松戸市交通ビッグデータ見える化協議会【第4回】会議資料

八ヶ崎地区の安全対策について

南花島交差点の渋滞対策について

松戸市交通ビッグデータ見える化協議会【第4回】
議事録(要旨)

6. 対策部会の意見を踏まえた対策案 (1) 対策案1：ソフト対策

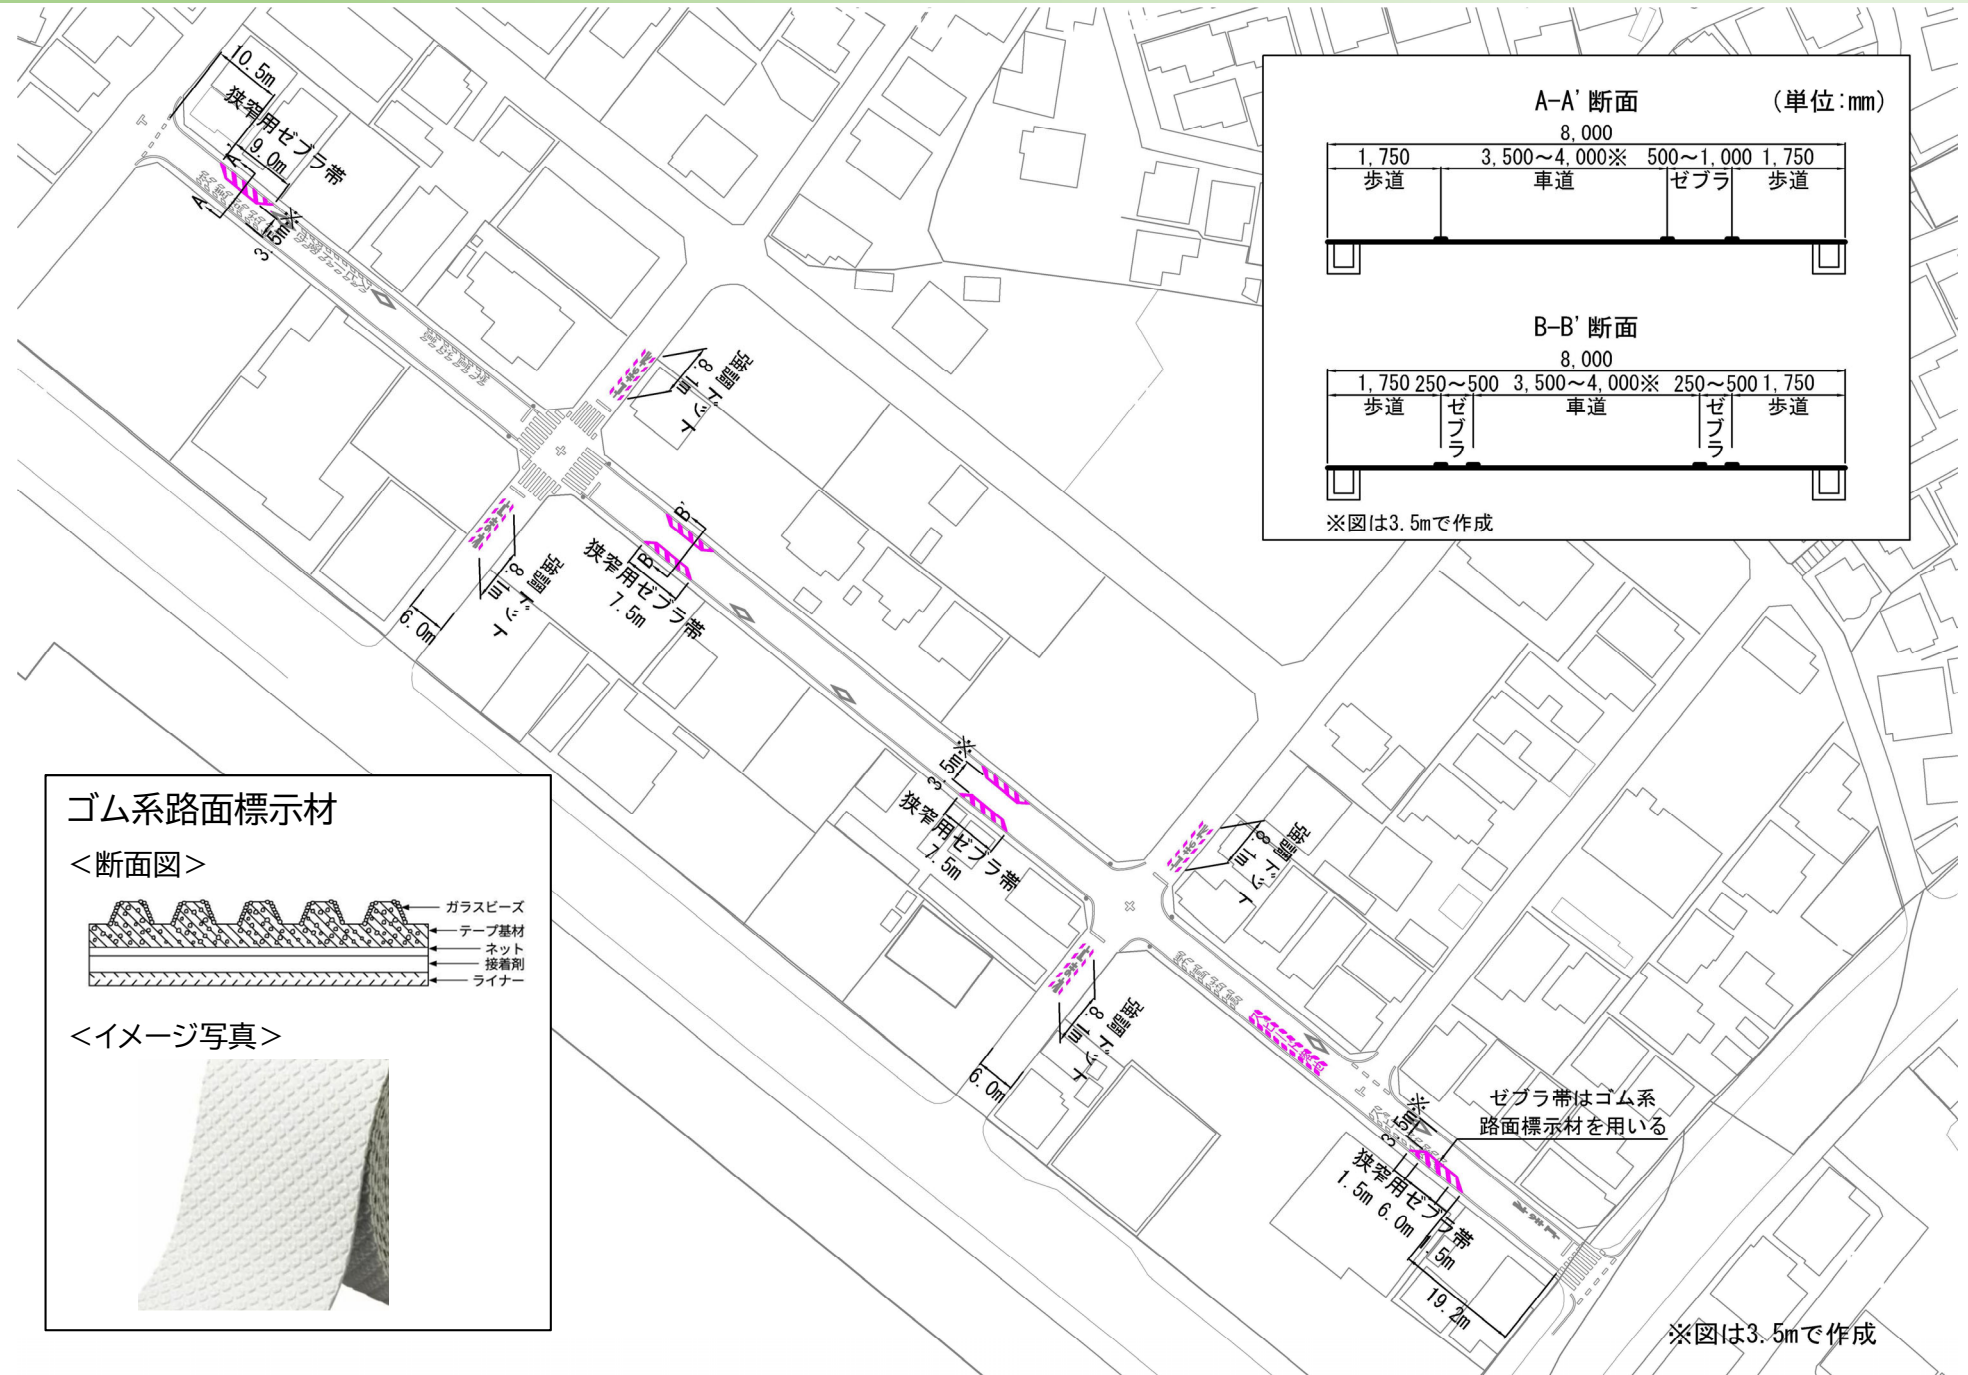
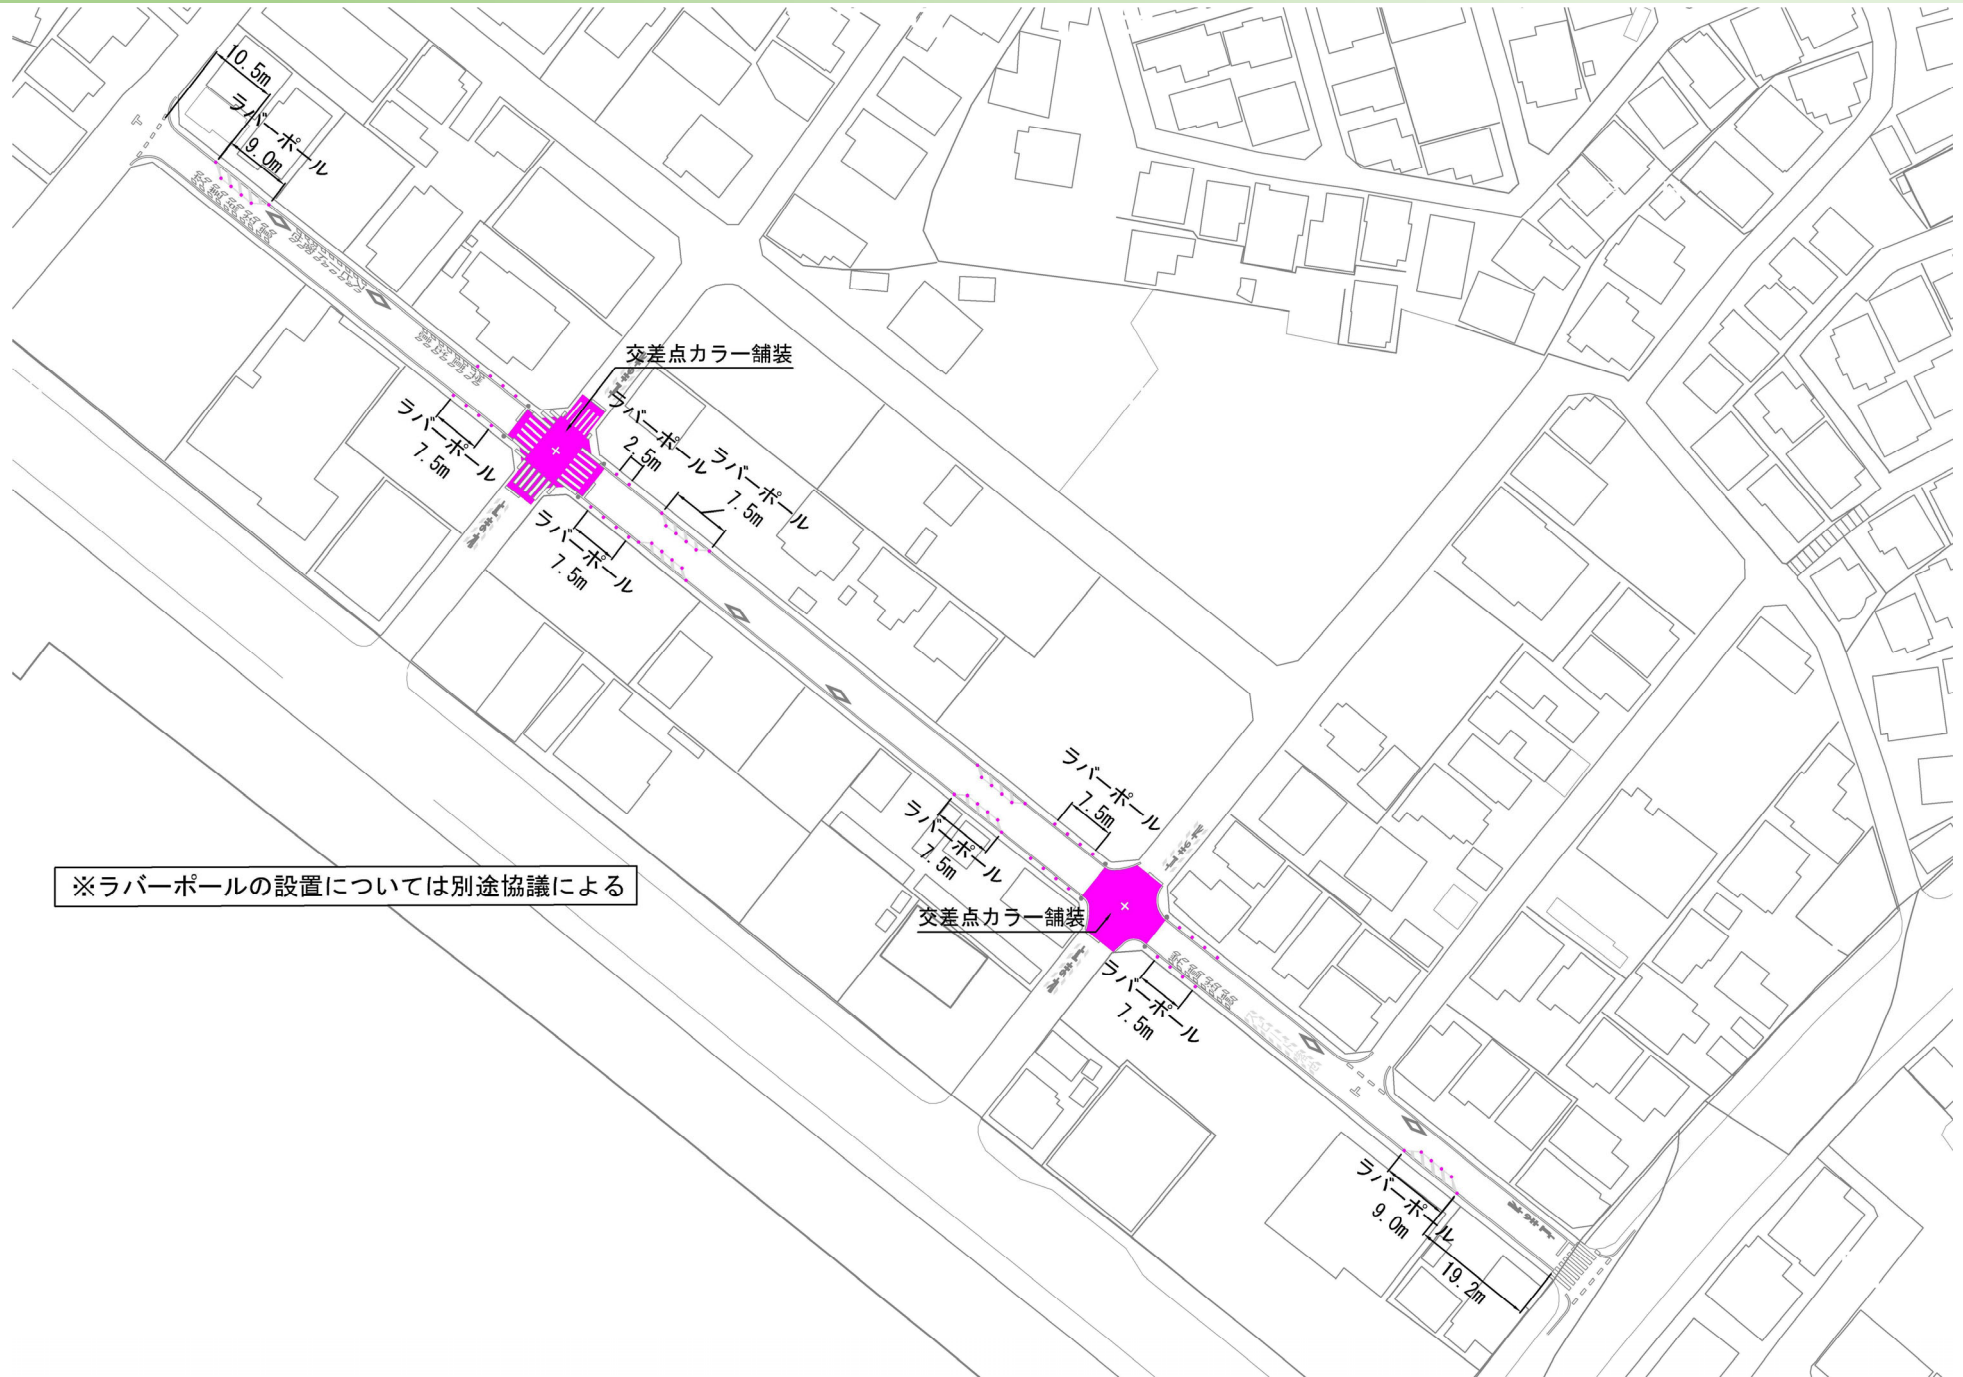
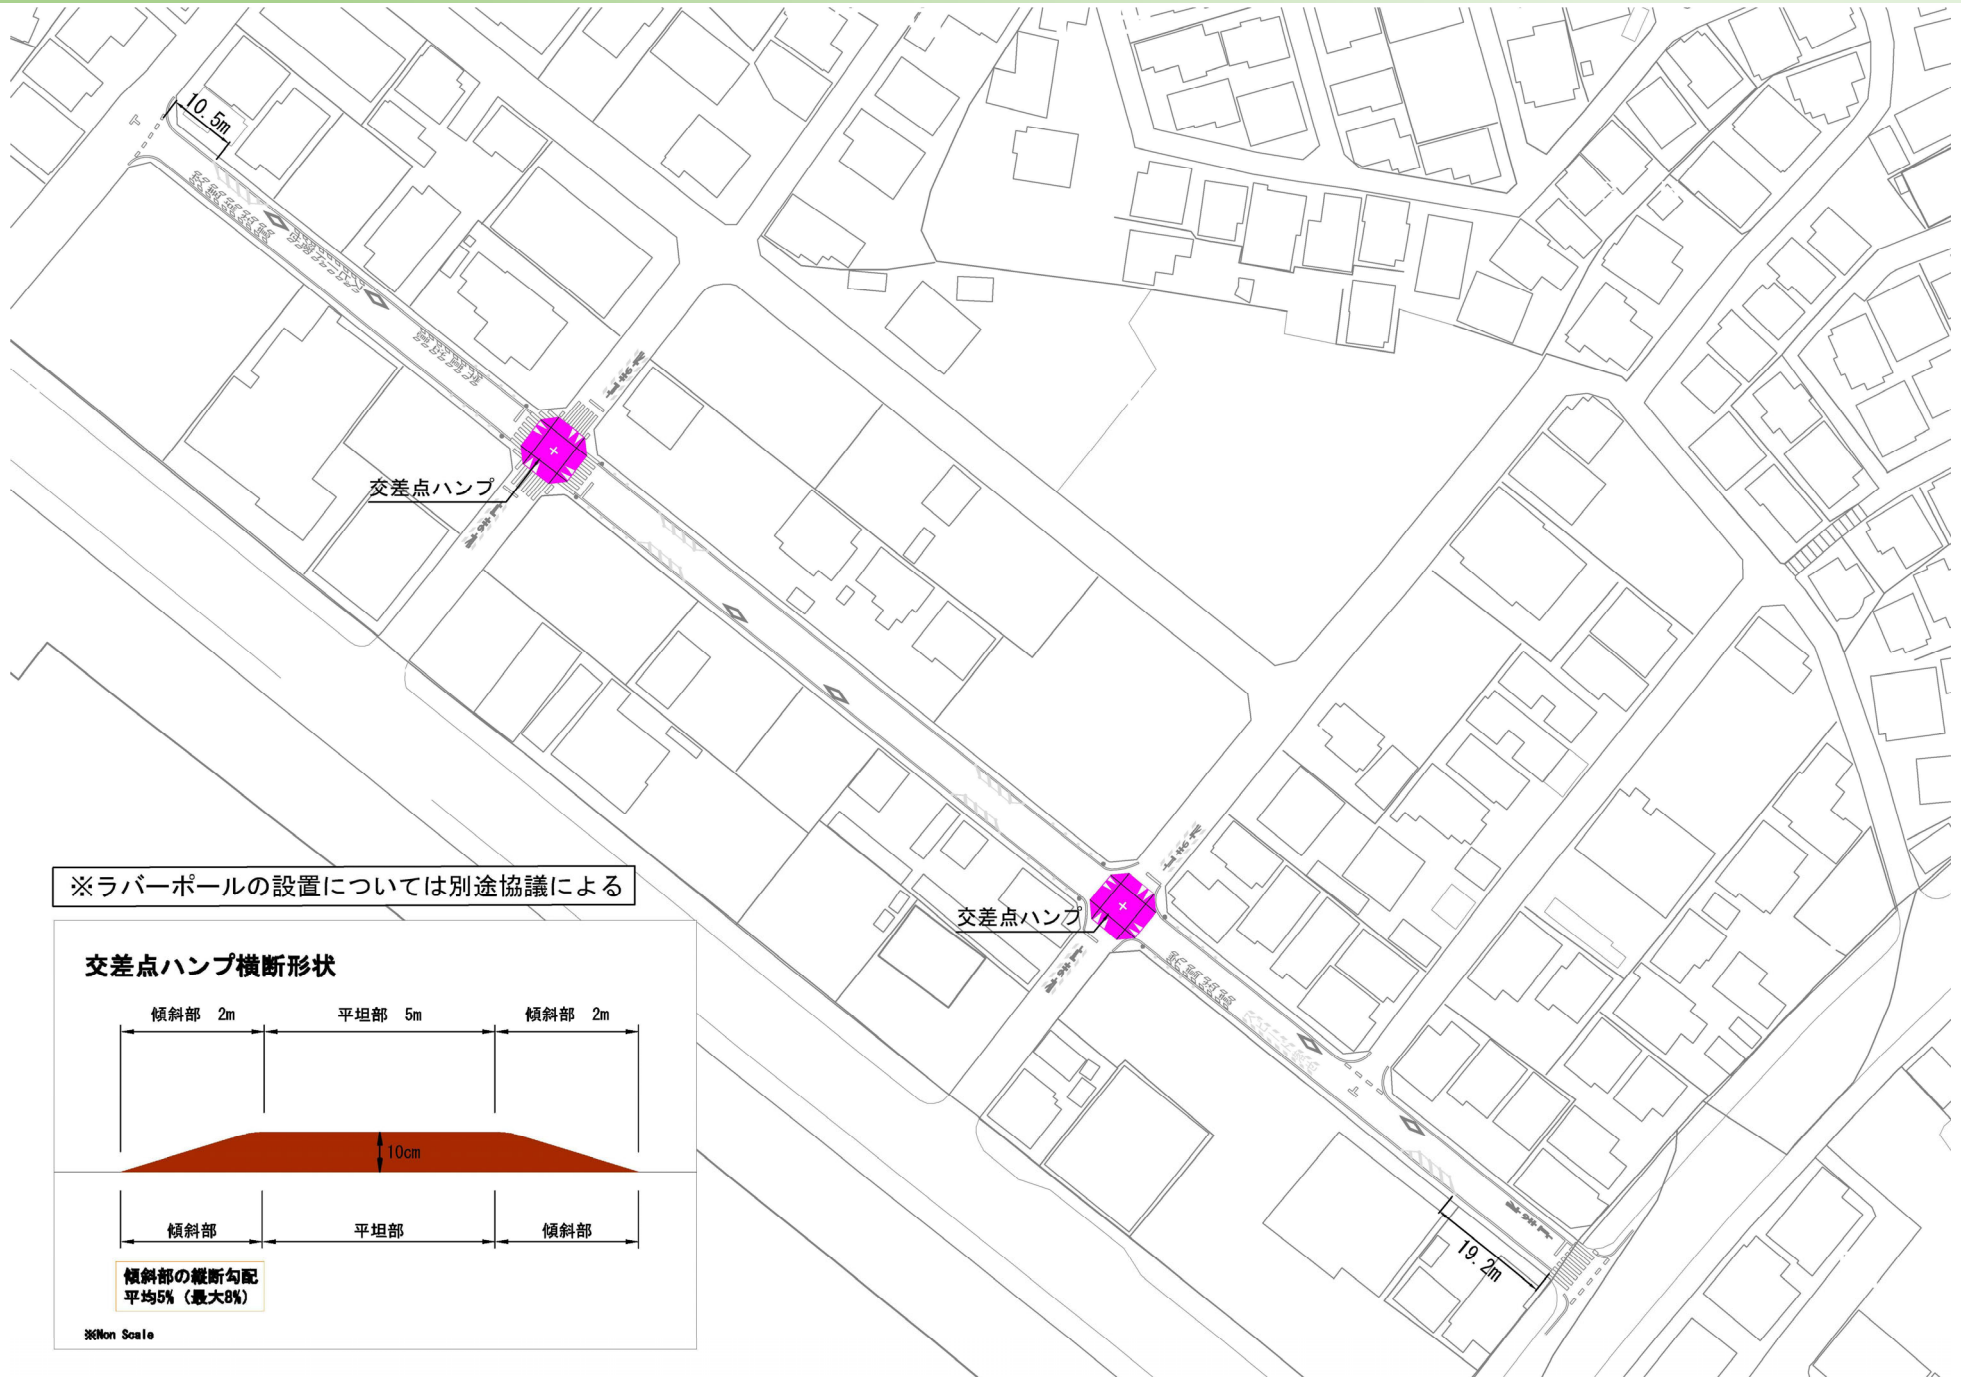
組織名:会員名	意見・要望・質問	対応案
1	日本大学:石坂教授	○今後対策を実施することで生じる懸念点があれば、提示していただきたい。 ○ハード対策を実施した場合に想定される歩行者・自転車等の影響を確認していただきたい。 ○入口部の狭窄について、交差点からの距離を確認して欲しい。	→懸念点としては、区間5を通行していた車両が経路変更し、八ヶ崎交差点を通過する車両が増える可能性があります。これについては、対策実施後にETC2.0のデータを用いて確認を行います。 →歩行者については、対策実施により自動車交通量の減少や走行速度が抑制され安全性が向上すると考えられます。自転車については、狭窄部を避ける必要が生じます。 →図面に距離を記載しました。
2	日本大学:青山助教	○対策を実施することで、八ヶ崎交差点を通過する車両が増えると考えられるため、それらの実態を確認いただきたい。	→対策実施後にETC2.0のデータを用いて確認を行います。
3	千葉国道事務所 交通対策課	○地域住民の理解が得られるのであれば、当初より流入部だけでもラバーポールを設置する方が良いと考える。	→以前にラバーポールの設置について地元から理解が得られなかった経緯があるため、まずは地元への影響が少ないソフト対策を実施したいと考えています。
4	首都国道事務所 管理課	○ソフト対策のみでは確実な効果発現は厳しく思えるため、追加対策としてラバーポール等のハード対策を実施することになると思われるが、ソフト対策実施前後の効果検証のための調査計画を事前に立案しておいた方がよいと考える。(対策前の通過車両の走行位置・速度の計測調査など)	→ETC2.0のデータを用いて、自動車交通量(流入交通の抑止効果の確認)、旅行速度(速度抑制効果の確認)、経路分析(抜け道利用の抑止効果の確認)などの効果検証を行います。走行位置の確認については、来年度検討させていただきます。
5	松戸東警察署	○北西側十字路の横断歩道撤去及び一時停止位置の調整は困難。(車両及び歩行者ともに横断需要がある) ○南東側十字路の横断歩道新設及び一時停止位置の調整は困難。(横断歩行者が少ない、一時停止線が交差点から離れると危険) ○南東側丁字路の横断歩道新設は困難。(従道路は閑散としていて必要性は低い)	→歩行者の通行状況を踏まえまして、横断歩道の撤去及び新設の計画は修正いたします。

ハヶ崎対策平面図（ソフト対策） S=1/1000

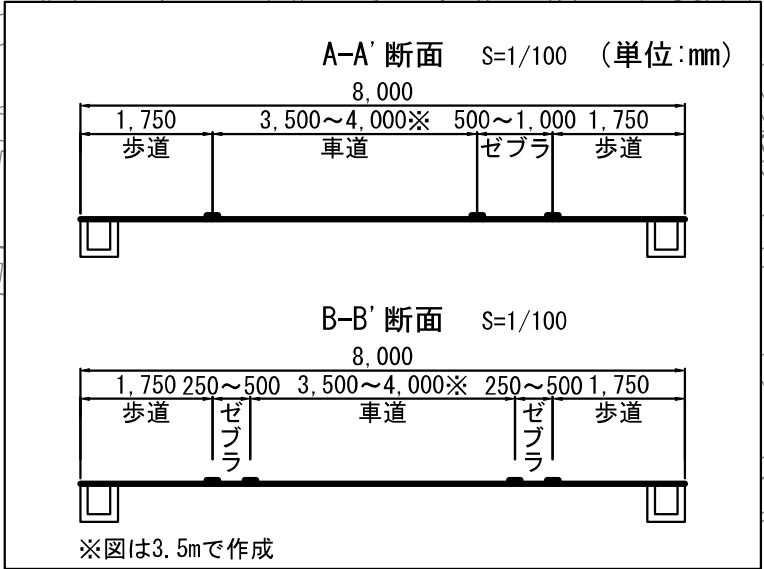
○ゴム系路面標示材の上を自動車が走行した際に発生する音について、近隣住民の理解は得ているのか。

○ゴム系路面標示材は、他の場所で使われた実績はあるのか。

○ゴム系路面標示材により、自動車の速度は落ちやすくなるのか。

→対策を実施する前に近隣住民に対して説明を行い、了承を得てから対策を実施したいと考えている。ゴム系路面標示材は、音や振動が出にくいものを採用することを考えている。

→松戸市道ではないが、県道のセンターライン等で使用されている実績はある。

→走行している自動車に普通の路面とは違う振動があるため、一定程度、速度の抑制が出来るものと考えている。
